Vi treng fleire opplysningar før vi kan behandla søknaden - gbnr 172/211 Hopland

Tiltak: Parkeringsplass
Byggjestad: Gbnr: 172/211
Tiltakshavar: Terje Seim
Ansvarleg søkjar: Seim Bygg AS

Omsøkt tiltak og plankart

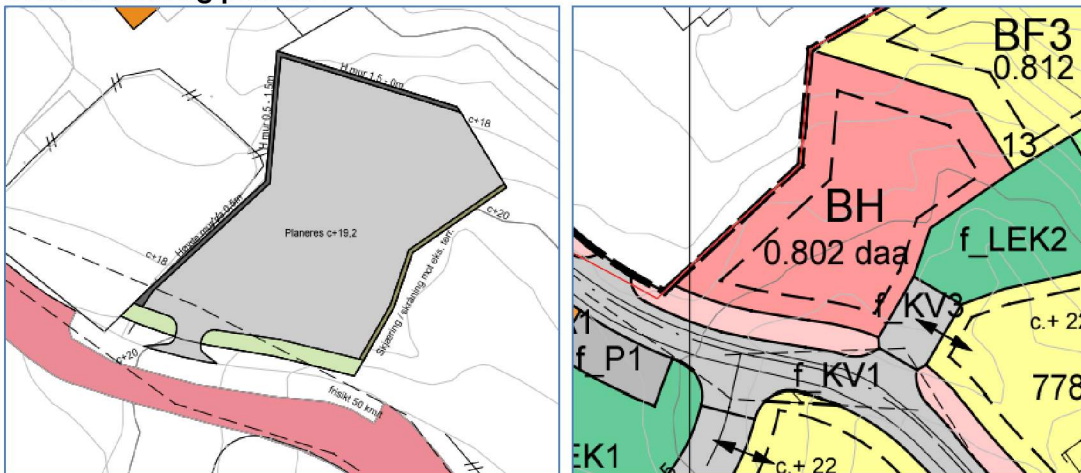
Kommunen har kontrollert søknaden og finn at den ikkje er fullstendig. Vi ber om at søknaden vert supplert med følgjande dokumentasjon:

1. Terrengsnitt som viser terreng før og etter gjennomført tiltak.
2. Teikningar av murar.

- Murar kan ikkje plasserast innanfor byggegrensa mot veg og må ikkje koma i konflikt med siktlinjer i avkøyrsla.
3. Plassering av avkøyrsla bør endrast slik at den skjer via f_KV3, evt. via barnehagen sin parkeringsplass.
 4. Mur skal plasserast i nabogrensa mot gbnr 172/218 og 172/186. Det ligg ikkje føre samtykke frå eigar av gbnr 172/218.
 5. Ansvarsrett for prosjektering av tiltaket. Det er uklart kva søknaden om ansvarsrett frå føretaket Seim Bygg omfattar, og om nødvendig ansvarsrett for prosjektering av tiltaket ligg føre.
 6. Murar og andre tiltak som skal etablerast nærare kommunalt leidningsnett enn 4 meter krev at det vert gitt dispensasjon frå Standard abonnementsvilkår. Vi vil senda søknaden over til kommunen si avdeling for Samferdsel, veg, vatn og avløp – forvaltning når vi har mottatt etterspurd tilleggsdokumentasjon.
